Informe Consolidado de Solicitud de Aclaraciones, Rectificaciones y/o Ampliaciones a la Adenda del Estudio de Impacto Ambiental del Proyecto "Nuevo Establecimiento de Salud Instituto Nacional del Cáncer"

Nombre del Titular : Sociedad Concesionaria Instituto Nacional Del Cáncer S.A.
Nombre del Representante Legal : Heraldo Fabián Caro Riquelme.
Dirección : Cerro El Plomo 5755 Of. 1203, Las Condes.

El presente Informe Consolidado de Solicitud de Aclaraciones, Rectificaciones o Ampliaciones al Estudio de Impacto Ambiental del proyecto "Nuevo Establecimiento de Salud Instituto Nacional del Cáncer", contiene las observaciones generadas en virtud de la revisión de la Adenda.

Figura 1. Maniobra AutoTurn Fase de Construcción– Camiones

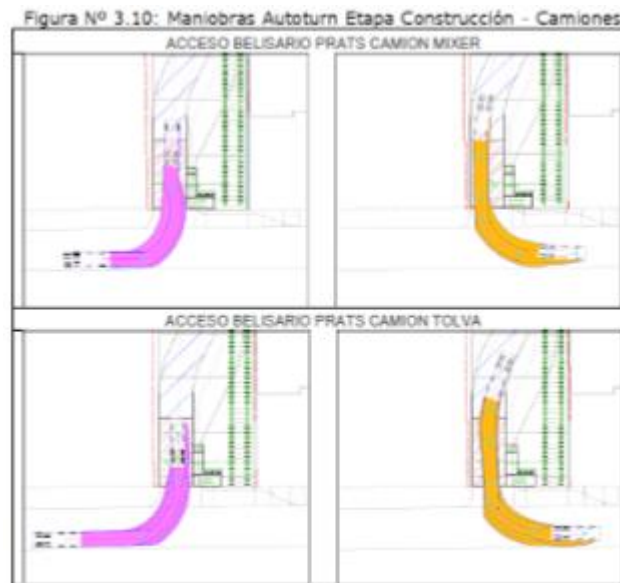
3.4. En relación con la respuesta N° 3.9.8 de la Adenda, se solicita mejorar el acceso en fase de construcción, puesto que el diseño presentado no permite el movimiento simultáneo de entrada y salida, y considerando que los flujos se proyectan sobre la calle Belisario Prats, la cual es bidireccional, y que la peor condición es de 13 vehículos hora en esta fase, se estima que se presentarán bloqueos en dicha zona producto del movimiento de camiones.

Además, se solicita evaluar todos los movimientos tanto de entrada como de salida, ya que, por ejemplo, falta incorporar la entrada desde el sur y la salida hacia el norte por Belisario Prats, cuyos movimientos son los más conflictivos, producto del perfil de la calle.

Por último, se sugiere definir un acceso para la entrada y otro para la salida de los flujos vehiculares asociados a la fase de construcción del proyecto, de no ser posible que el diseño acceso actual se amplíe para facilitar el movimiento simultáneo de entrada y salida.
